OGGETTO: Istanza per il rilascio di Autorizzazione Unica Ambientale (Modifica) ai sensi del D.P.R. 3 marzo 2013, n. 59 – Ditta "**CASCINI COSTRUZIONI S.r.l.**" – Stabilimento sito nel Comune di Pianella (PE).
Trasmissione del PARERE TECNICO.

DOCUMENTO ISTRUTTORIO

OGGETTO: Ditta "CASCINI COSTRUZIONI S.r.l.". Stabilimento sito in Via San Vincenzo nel Comune di Pianella (PE).
Istanza per il rilascio di **Autorizzazione Unica Ambientale** ai sensi del D.P.R. 3 Marzo 2013, n. 59 per:

PARERE TECNICO FAVOREVOLE

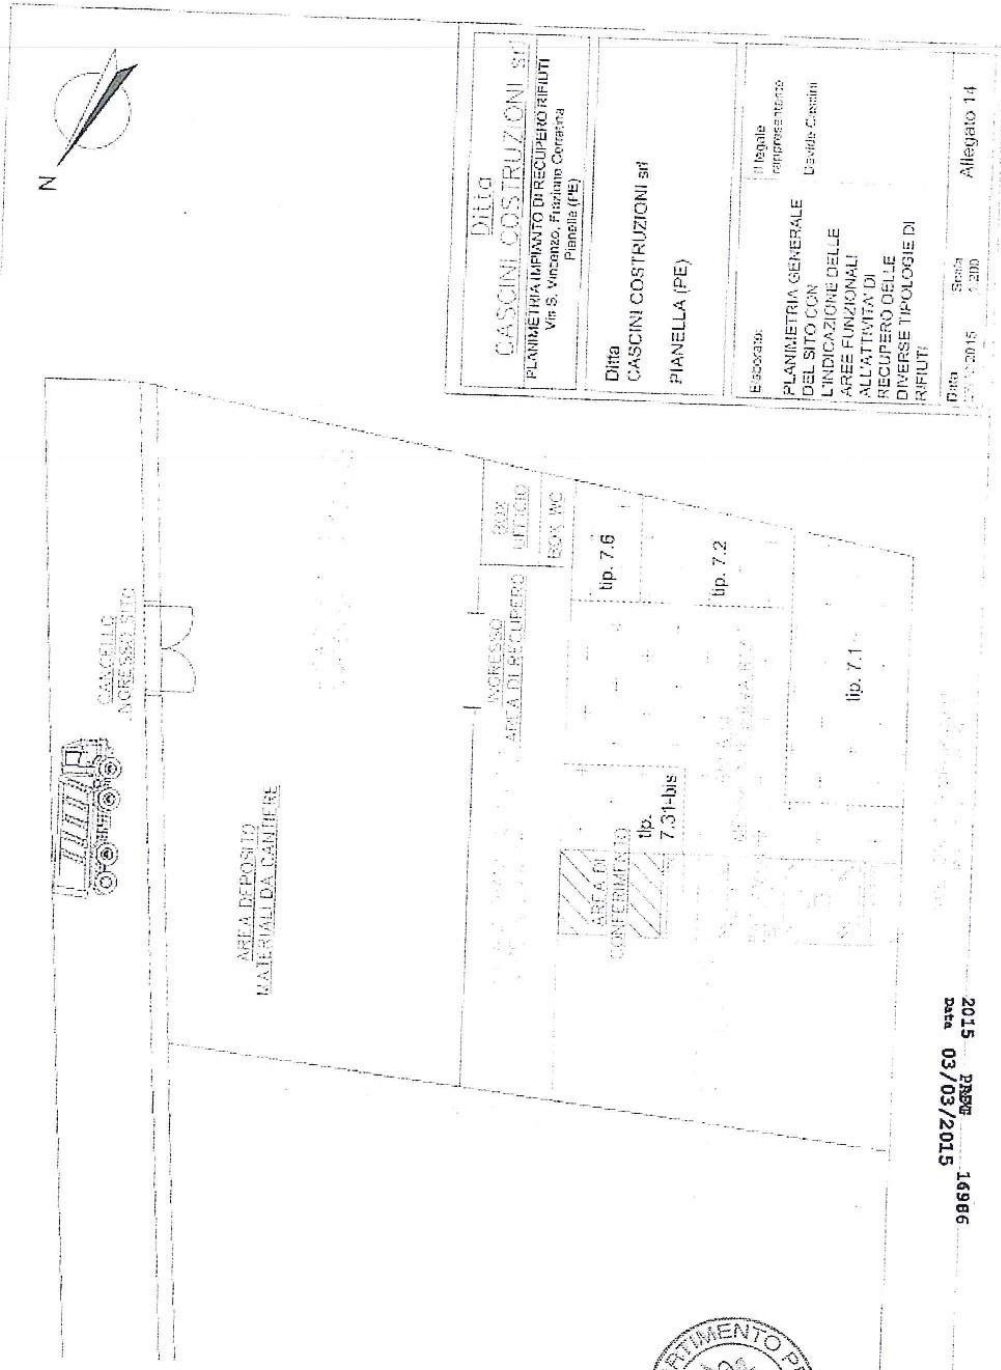
La porzione di area del sito di proprietà, da dedicare specificatamente allo svolgimento delle attività di recupero dei Rifiuti inerti, è costituita da un piazzale, interamente recintato, esteso circa 930 mq. Tale superficie di lavorazione è composta da un'area, dotata di pavimentazione impermeabile realizzata in massetto industriale, adibita alle operazioni di conferimento, messa in riserva, trattamento dei rifiuti in ingresso all'impianto e deposito temporaneo dei rifiuti prodotti; un'area adibita allo stoccaggio delle materie prime seconde in uscita dal processo di recupero; un box destinato alle attività di ufficio; un box per i servizi igienici ad uso del personale impiegato.

Dallo svolgimento dell'attività non si origineranno scarichi idrici. Gli unici reflui saranno quelli di tipo domestico, provenienti dal box servizi igienici, e quelli di dilavamento del piazzale (meteorici).

Le acque reflue assimilabili alle domestiche verranno convogliate tramite una condotta verso la rete fognaria esistente.

Le acque meteoriche verranno prima trattate da un sistema di sedimentazione e disoleazione e poi scaricate su suolo collegato ad un fosso di gestione comunale.

Le acque di seconda pioggia saranno convogliate dal pozzetto scolmatore, posto in testa al sistema di depurazione, direttamente su suolo e fosso pubblico.

- ⇒ Siano rispettati gli Elaborati Tecnici, planimetria di riferimento e procedure operative e gestionali descritti nella Documentazione tecnica trasmessa e perfezionata nell'ambito del procedimento per il rilascio dell'A.U.A., purché non in contrasto con quanto di seguito prescritto.

- ⇒ Lo scarico delle acque meteoriche e di dilavamento del piazzale dovrà rispettare i valori limiti di emissione previsti dalla Tabella 4, "scarico su suolo", dell'Allegato 5 alla Parte III del D.Lgs. n. 152/2006 e ss.mm.ii.,.

- ⇒ Lo scarico delle acque di prima pioggia sul suolo dovrà avvenire entro un intervallo di tempo pari a 96 ore e comunque non inferiore alle 48 ore dalla fine del deflusso di pioggia conseguente all'evento meteorico che ha causato il riempimento della capacità complessiva della vasca.
